Monteringsvejledning/Montagehinweise/Fitting Instruction

GB Conversion from electronically controlled thermostat (8620 271105) to traditionally controlled thermostat (8620 39689) on (PSA) Peugeot Citroën group.

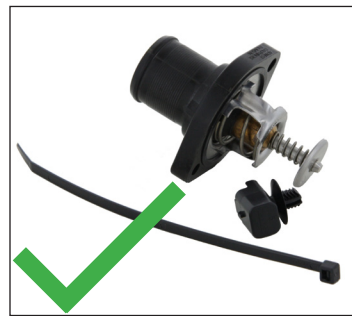
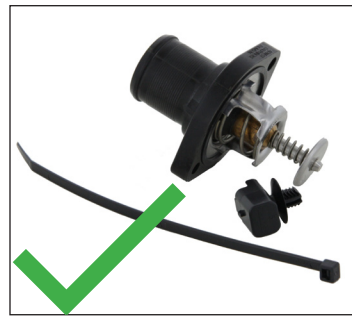
Thermostat 8620 271105 has been changed from O.E. from an electronically controlled thermostat to a traditional/mechanical thermostat. In addition to using a different type of thermostat, the conversion means that you must also use a blanking plug and a plastic strap when installing the thermostat.

The change will result in an error code within the engine diagnostic equipment stating "interrupted circuit for controlled thermostat"; engine diagnostic lamp is not lit. Please ignore the error code since it has no influence or effect on the engine.

When installing the new thermostat, remember to install the supplied blanking plug on the plug to the car's wiring. Position the connector on the wiring harness by bending it downwards

to prevent water ingress, and attach the connector at an appropriate place with a plastic strap.

The serial change applies on vehicles manufactured before 29.09.2006, PR number -> 10917. Vehicles manufactured after 29.09.2006, PR number 10918 ->, the serial changes have already been made.
